ENTIDAD BINACIONAL  
**YACYRETA**

Licitación Pública Internacional N° 670  
CONTRATO Y-C-AMPLYA

**LICITACIÓN PARA LA EJECUCIÓN DE LA OBRA CIVIL Y DETERMINADAS  
PARTES ELECTROMECÁNICAS DE LA AMPLIACIÓN DE LA CENTRAL  
HIDROELÉCTRICA DE YACYRETÁ EN LA M.I. DEL BRAZO AÑA CUÁ**

Circular N° 30/670

UNIFLAR TABLERO SECUNDARIO DE MEDIA TENSION  
 1453-PMH-EI-PMVC-389

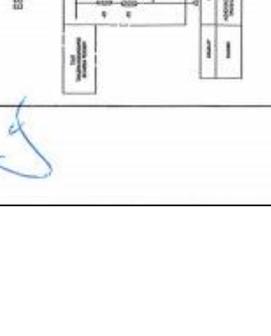
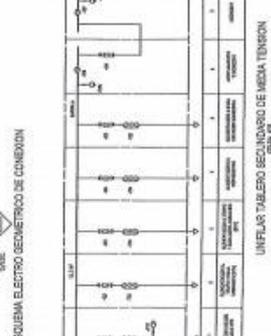
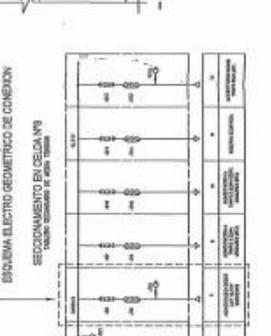
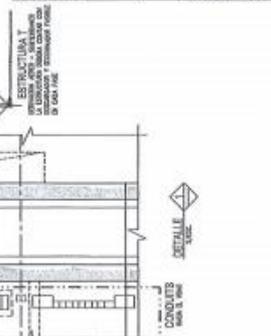
- a) Indicar si está prevista la reubicación en forma permanente de un tramo de la línea existente o, en su defecto, si a partir de la puesta en marcha de la nueva central la alimentación se hará desde los servicios auxiliares de la misma.
- b) en el primer caso indicado en a), solicitamos definir la nueva la traza de la línea de alimentación permanente en el tramo a reubicar.
- c) en el segundo caso indicado en a), solicitamos confirmar si la reubicación de parte de la traza de la línea se hará con una línea temporaria a definir por el Contratista.
- d) suministrar cualquier información adicional que permita precisar los trabajos a cotizar.

A fin de identificar los trabajos de reubicación permanente de la Línea mencionada, se adjunta a la presente el Plano ERIDAY CO-E-640-P-05. Se remiten asimismo los Planos 1430-PWH-ELE-DWG-393 - H1 - Rev A y 1430-PWH-ELE-DWG-394 - H2 - Rev A que se agregan al Volumen III Planos de los Documentos de Licitación, y se agrega en el Volumen II Tomo III Parte 17 Instalaciones Eléctricas General el siguiente Numeral:
